Onderwerp : PF-2023/268345: advies vooroverleg bestemmingsplan Dokkum
Fonteinlanden

Van: [REDACTED]
Verzonden: woensdag 27 september 2023 10:09
Aan: [REDACTED]
CC: [REDACTED]
Onderwerp: Aanvullend advies ruimtelijk plan 'Bestemmingsplan Dokkum Fonteinslanden'

Concept bestemmingsplan – ‘Dokkum – Fonteinslanden’

Figuur 1 Uitsnede Friese Klimaatatlas Wateroverlast

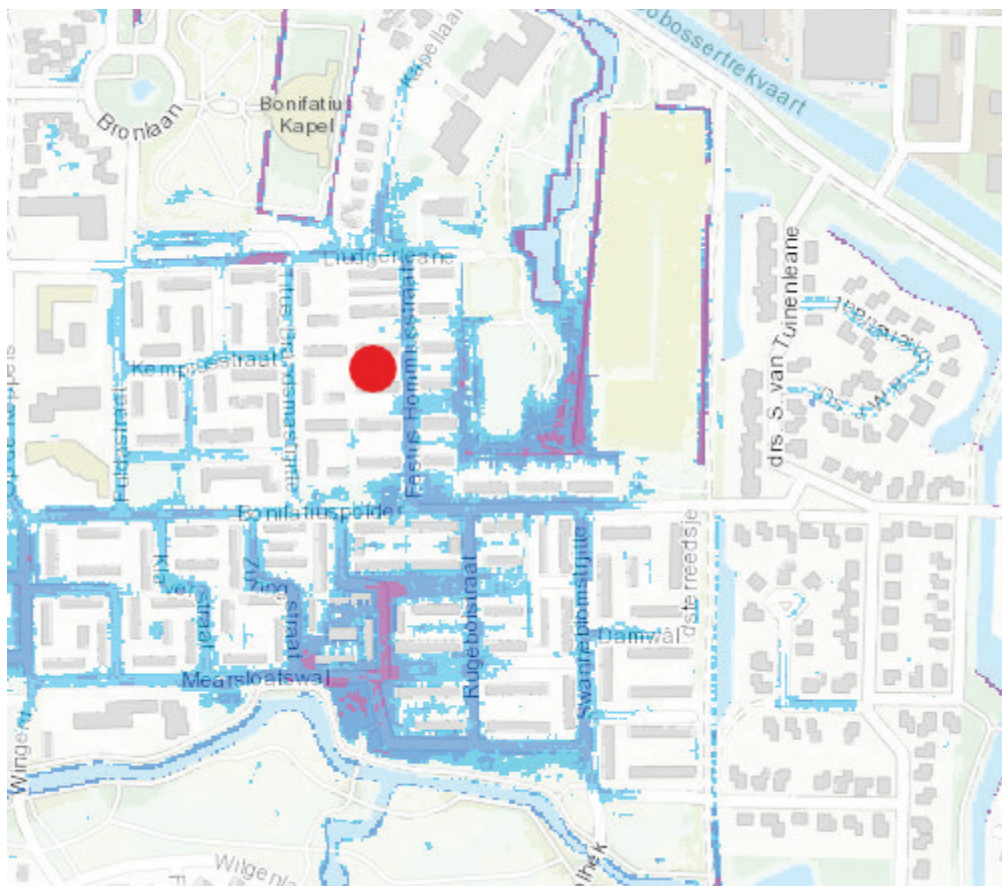
Uit onderstaande uitsnede uit kaart 'Wateroverlast bebouwd gebied' uit de Friese Klimaatatlas, zien we dat er op de projectlocatie nu al sprake is van wateroverlast, dus hoe meer verhard oppervlakte afgekoppeld kan worden hoe beter.

Graag zien wij bovenstaande opgenomen in het onderdeel 'Water'.

De bovenstaande kaart laat zien dat er een concentratie van wateroverlast op en langs de Festes Hommiusstraat is. Wellicht zijn hier bij de herinrichting van de straat maatregelen te treffen voor verbetering van de situatie. In het plan wordt gesproken over obstakels (blauwe stippen op onderstaande verbeelding) t.p.v. de groene vingers naar het aanliggende park.

Het is het overwegen waard om deze verdiept aan te leggen zodat overtollig water via de oppervlakte richting het park af kan stromen.
